## **ANEJO Nº36.- SEGURDIAD VIARIA**

INFORME DE LA AUDITORÍA DE SEGURIDAD VIARIA  
DEL PROYECTO COMPLEMENTARIO Nº 1 DE LA OBRA

“ACONDICIONAMIENTO DE LA CARRETERA N-II. TRAMO: TORDERA-MAÇANET  
DE LA SELVA. PROVINCIA DE GERONA”

CLAVE: 12-GI-3741

### 7.1.1 Zona de obras sin señalización vertical de advertencia de obras ni protección

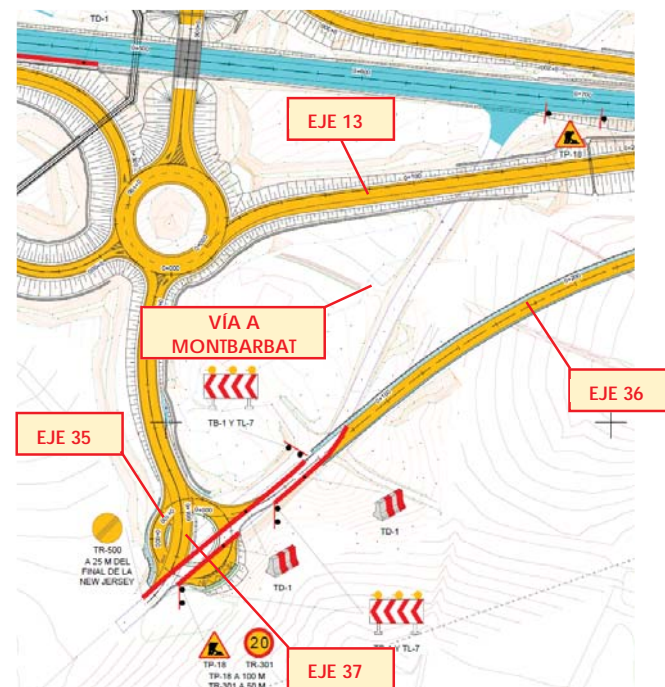
Localización	Actuales accesos de la N-II en la fase 1 de las obras
	Eje 2, ramal de entrada este, en la fase 3 de las obras

Sin embargo, según se observa en los planos de "Soluciones propuestas al tráfico" de esta fase, ni en la vía de acceso a Montbarbat ni en los caminos transversales existe señalización de advertencia de obra. A continuación, se pone como ejemplo la vía de acceso a Montbarbat dado que es, probablemente la que más tráfico soporta.

##### Ubicación 2: Eje 2, ramal de entrada este, en la fase 3 de las obras

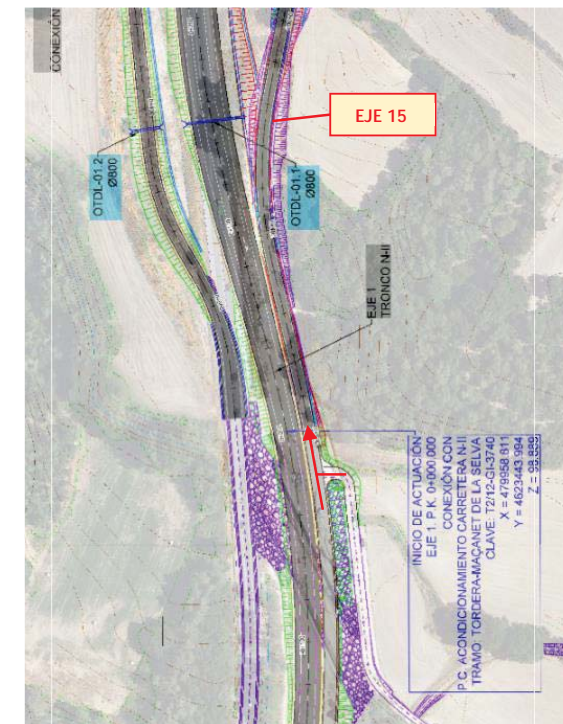
Durante la ejecución de las obras correspondientes a la fase 3, no queda clara la prohibición de circulación por los ejes 15 y 18 (vías de servicio este y oeste respectivamente) y por el eje 36 (camino de servicio 2) por los que sí se puede entrar por diferentes accesos.

<b>Localización</b>	<b>Vías transversales a la N-II en las fases 2, 3 y 4</b>
---------------------	---

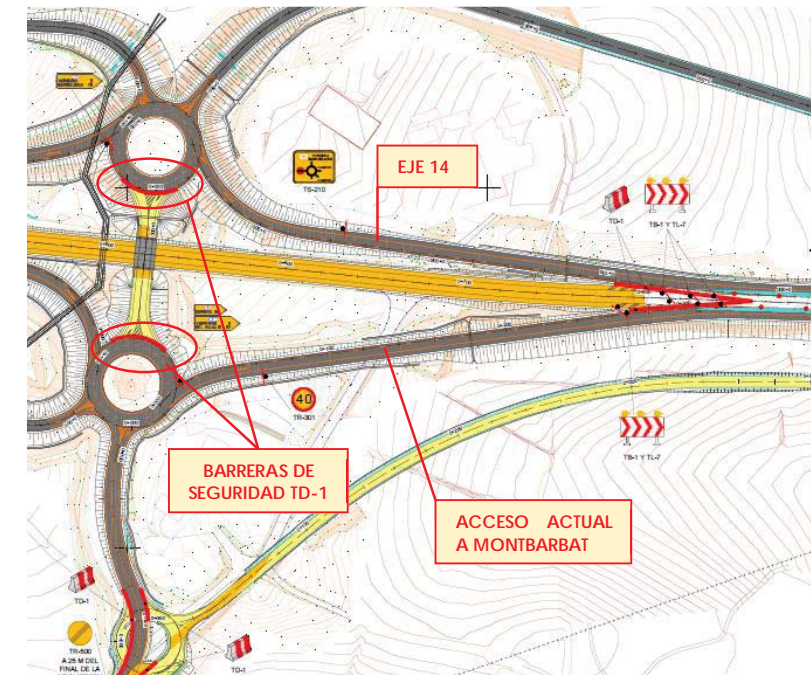
En los planos de "Soluciones propuestas al tráfico" no se ha definido la circulación por las vías transversales desde alguno de los sentidos de circulación o desde ambos.

**Fase 3 de las obras**

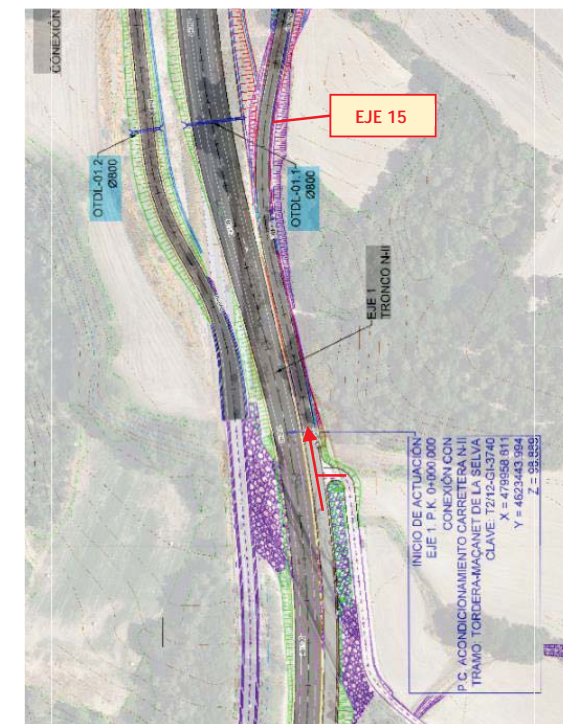
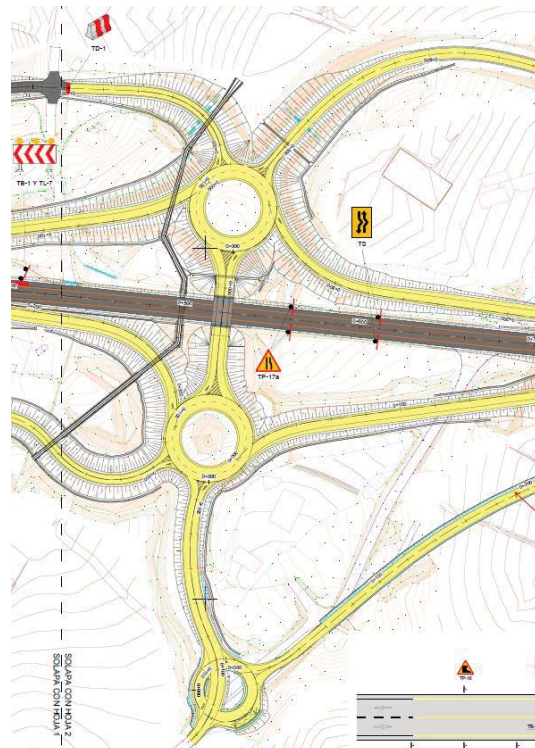
Durante la ejecución de las obras correspondientes a la fase 3, no queda clara la prohibición de circulación por los ejes 15 y 18 (vías de servicio este y oeste, respectivamente) y por el eje 36 (camino de servicio 2), por los que sí se puede entrar por diferentes accesos.

Teniendo en cuenta esta configuración, el acceso al enlace por los ejes 15, 18 y 36 permite circular por todas las vías del enlace, dando acceso a las vías transversales. Sin embargo, no hay señalización que defina la trayectoria que se debe seguir para acceder a Montbarbat desde la N-II por los caminos de servicio y viceversa.

Plano 2.12.4 Soluciones propuestas al tráfico durante la ejecución de las obras. Planta general (fase 4).

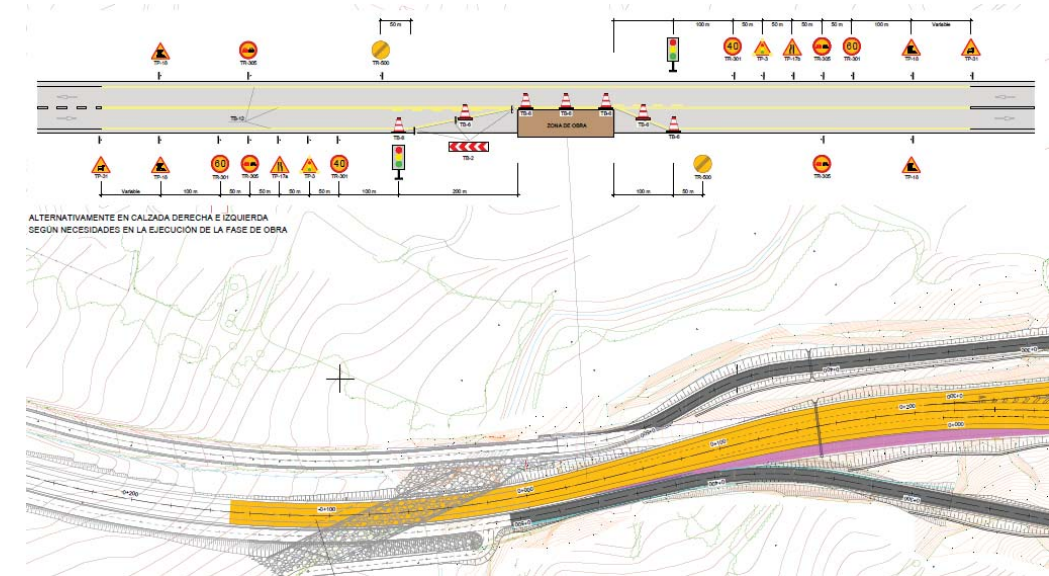
Uno de los trabajos a realizar en esta fase es el extendido de la capa de rodadura de todo el tramo, enlaces y ramales de conexión. Se prevé que estos trabajos duren un día, por lo que se realizarán cortes de 1 carril, alternando los sentidos de circulación. Esto queda reflejado en el plano de soluciones propuestas al tráfico de esta fase para el tronco de la N-II.

Plano 2.13.1.1 Señalización. Planta general de señalización. Señalización vertical. [HOJA 2](#)

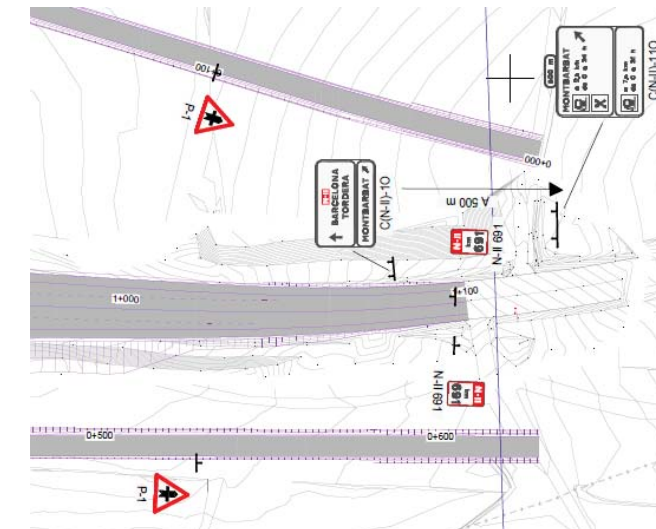
Sin embargo, para el sentido decreciente de la N-II no está incluida esta señal.

Plano 2.13.1.2 Señalización. Planta general de señalización. Señalización horizontal. [HOJA 1](#)

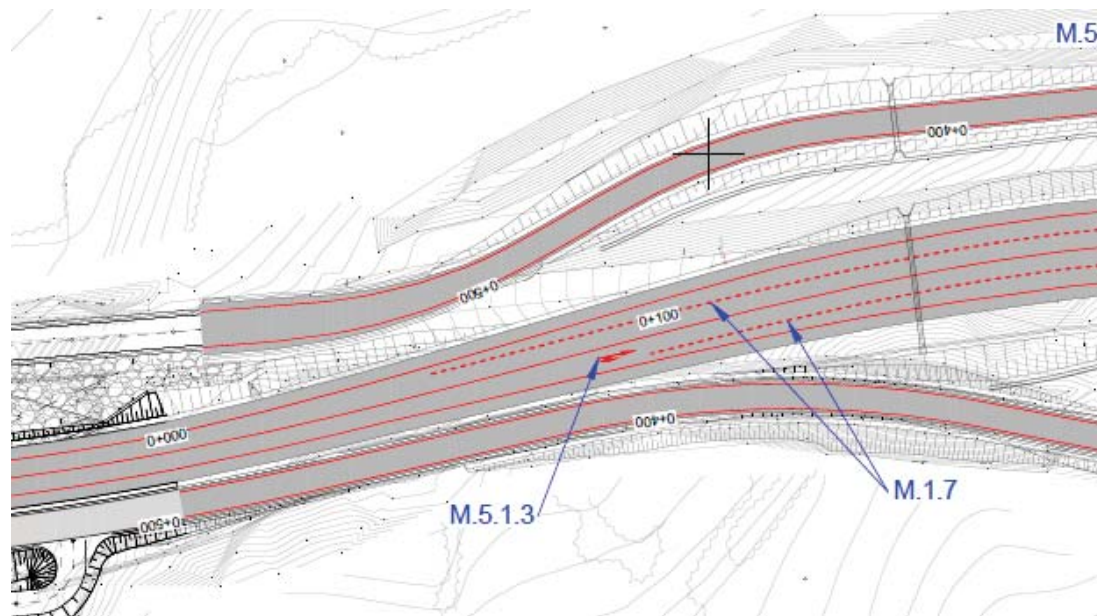
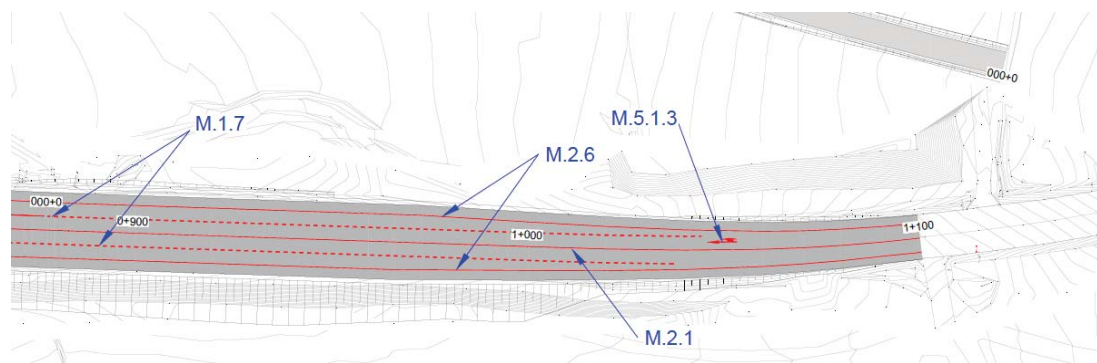
Previo a las salidas de ambos sentidos de circulación de la N-II se ha pintado una única flecha doble M-5.1.3.

Plano 2.13.1.1 Señalización. Planta general de señalización. Señalización vertical. [HOJA 2](#)

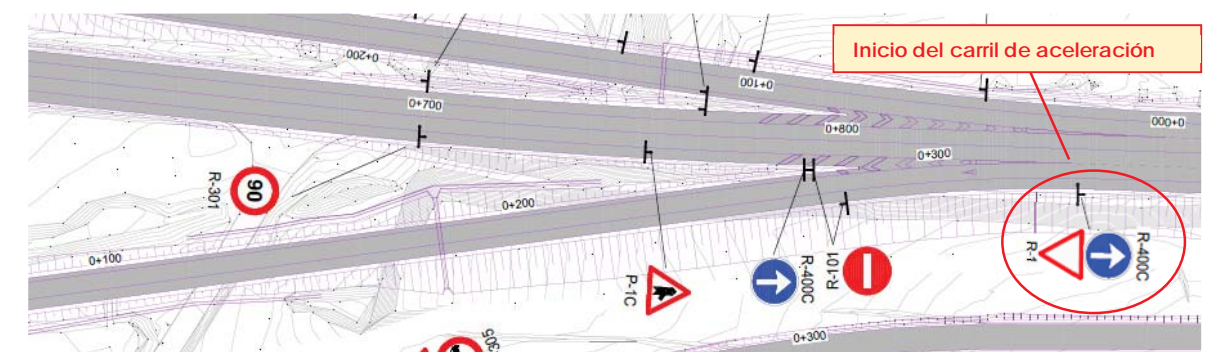
En este caso, la señalización de ceda el paso se ubica adecuadamente en el lugar donde el conductor debe comenzar con la maniobra de ceda el paso. Sin embargo, no se proyecta la colocación de una señal R-1 con el panel complementario S-800, como preaviso a la esa señal R-1 y la marca vial de ceda el paso no se encuentra en la misma sección que la señal vertical.

Plano 2.13.1.3 Señalización. Balizamiento y defensas. Planta. **HOJA 2**

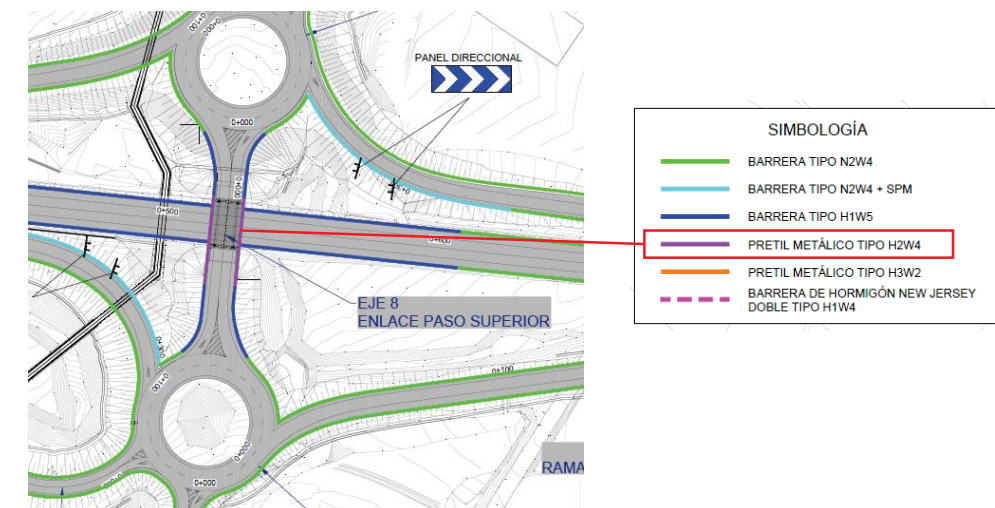
Este es el pretil dibujado en el plano de defensas.

Plano 2.13.1.1 Señalización. Planta general de señalización. Señalización vertical. [HOJA 2](#)

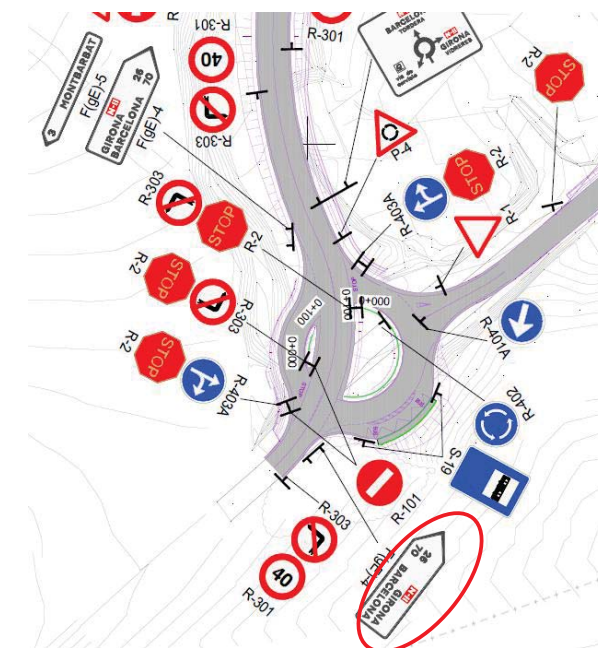
El cartel flecha que debería indicar la dirección a tomar para acceder a Montbarbat solo tiene como destino Girona y Barcelona por la N-II.

Plano 2.12.2 Soluciones propuestas al tráfico durante la ejecución de las obras. Planta general (fase 2).

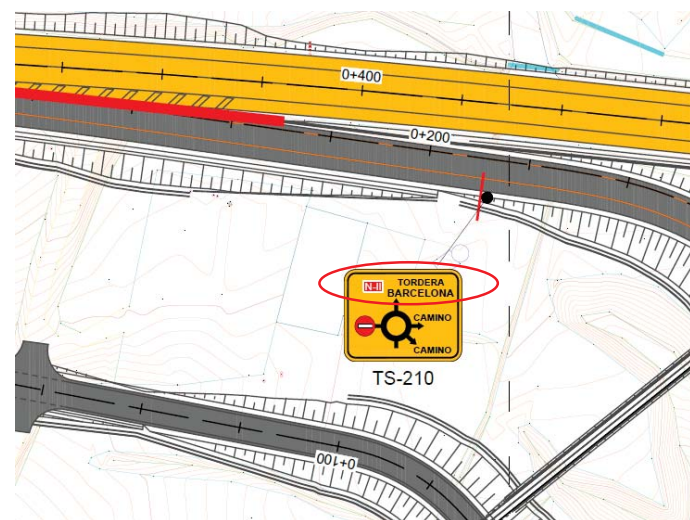
Sin embargo, el cartel de preseñalización de glorieta ubicado en la d.o. 0+210 del eje 11 no incluye estos destinos y sí los destinos de Tordera y Barcelona, que son a los que se puede acceder circulando en sentido decreciente de la N-II. Los carteles flecha de la glorieta sí que indican los destinos de Vidreres, St. Feliu G. y Girona.

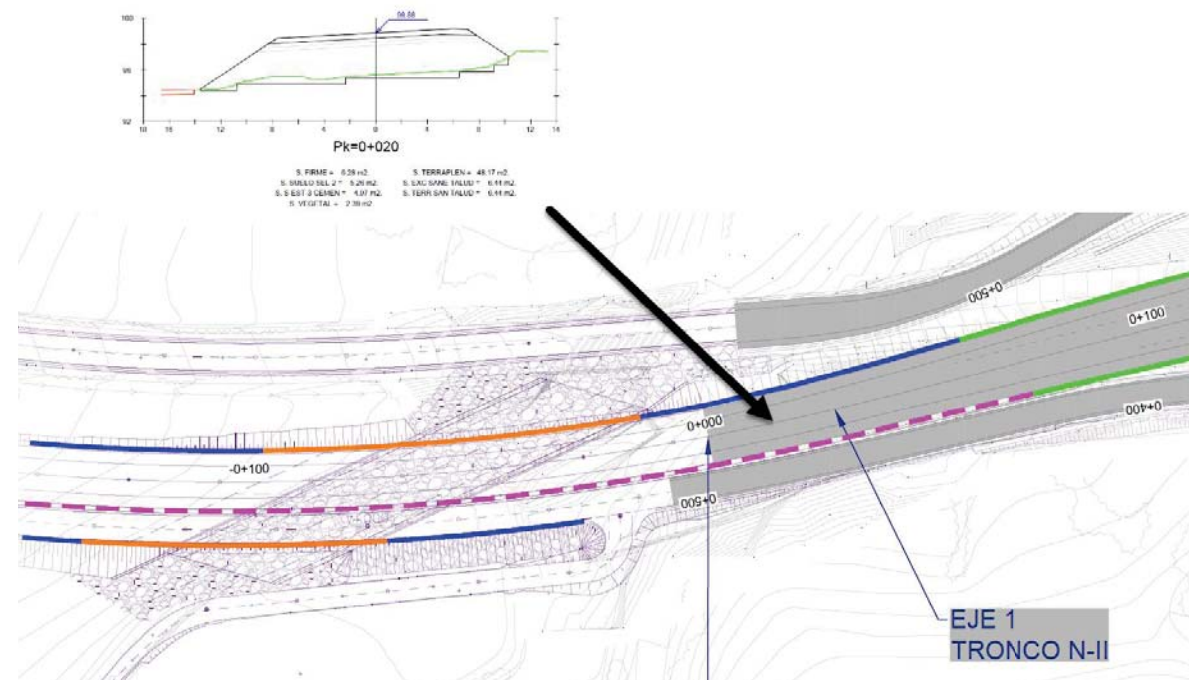
El acceso ubicado en la d.o. 0+100 del eje 12 no tiene regulado sus movimientos mediante señales R-2 como sí se ha hecho en el resto de los accesos.

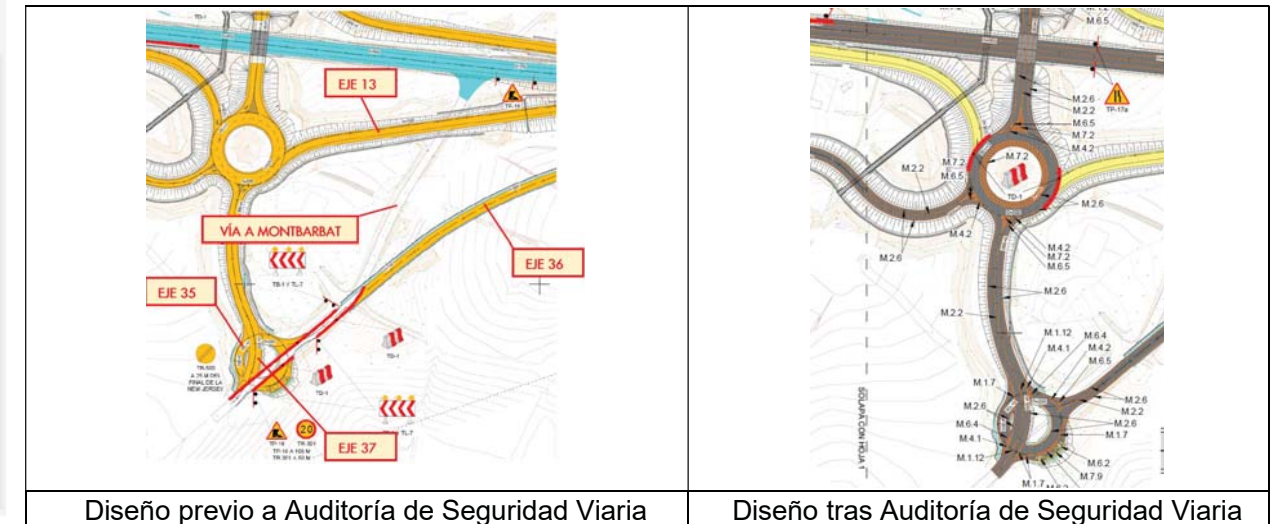
Durante la fase 3 de las obras hay accesos a zonas en obra que se encuentran abiertos al no haber dispuesto elementos de protección.

Diseño tras Auditoría de Seguridad Vial

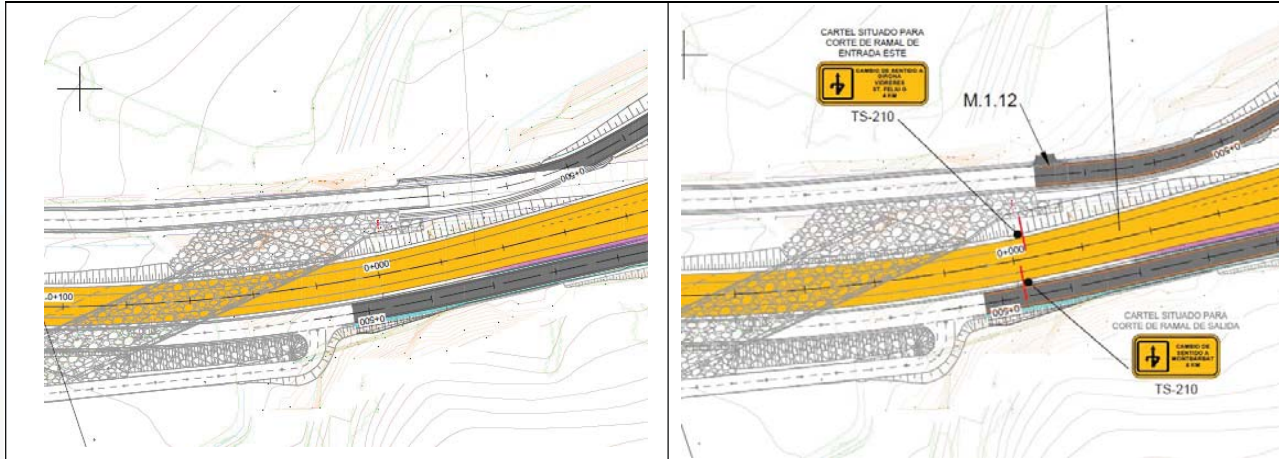
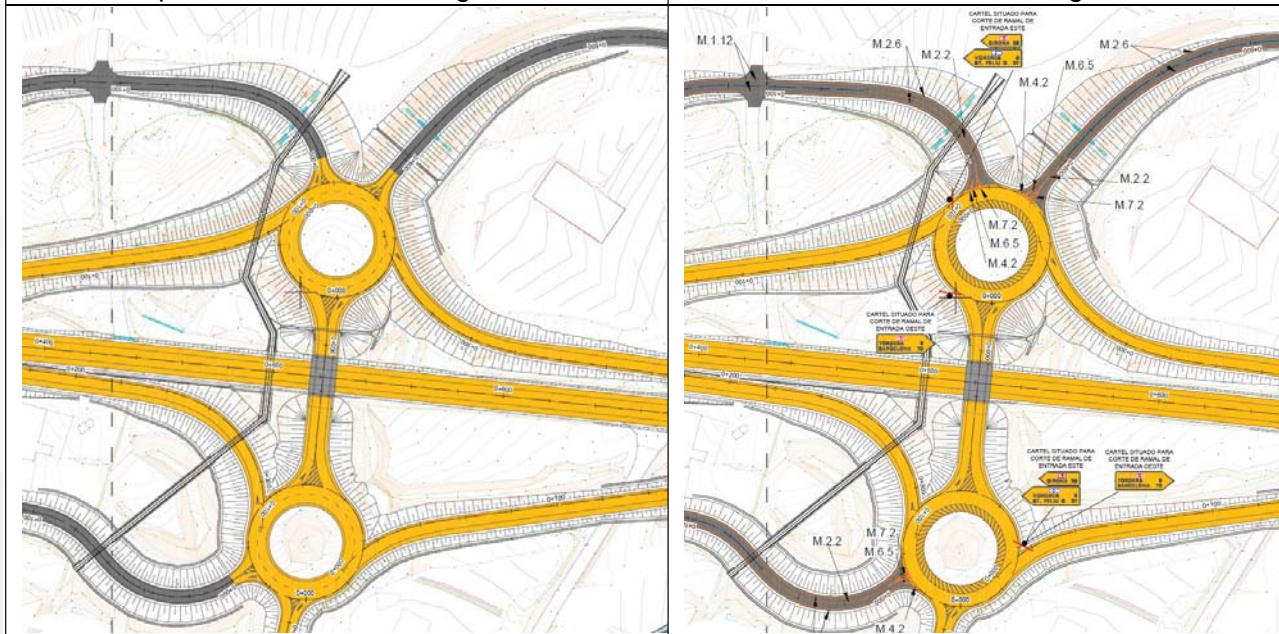
Falta de definición de la circulación por los ramales de enlace durante la fase de obras que comprende el extendido de la capa de rodadura.

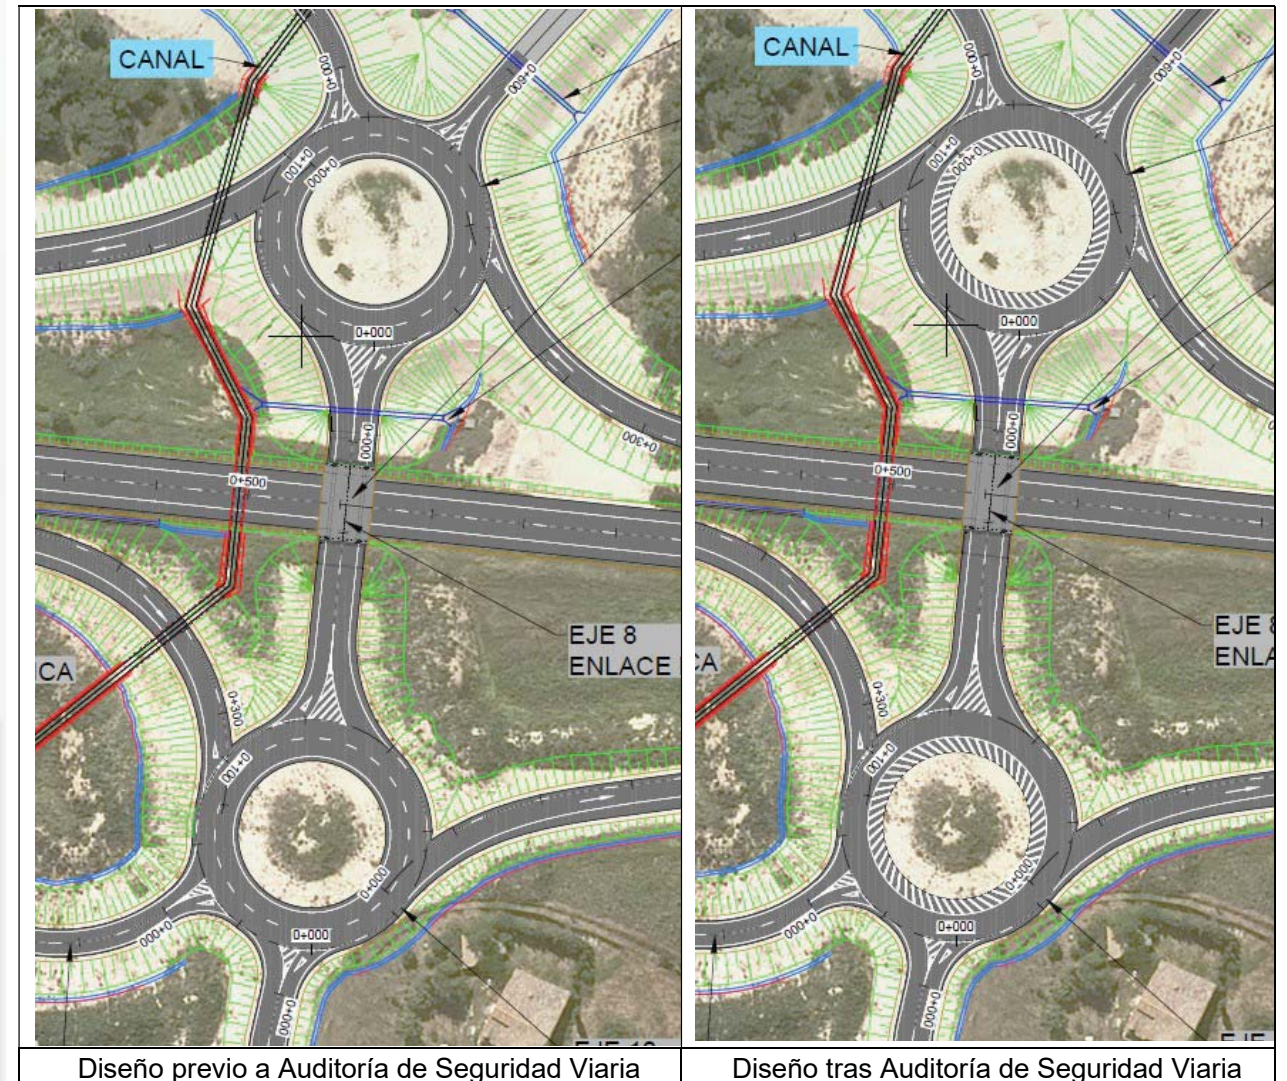
Se habían diseñado glorietas de dos carriles cuando todas las vías de entrada y salida de la misma tenían un único carril por sentido.

Se ha modificado la sección tipo de las glorietas para dejar un único carril.
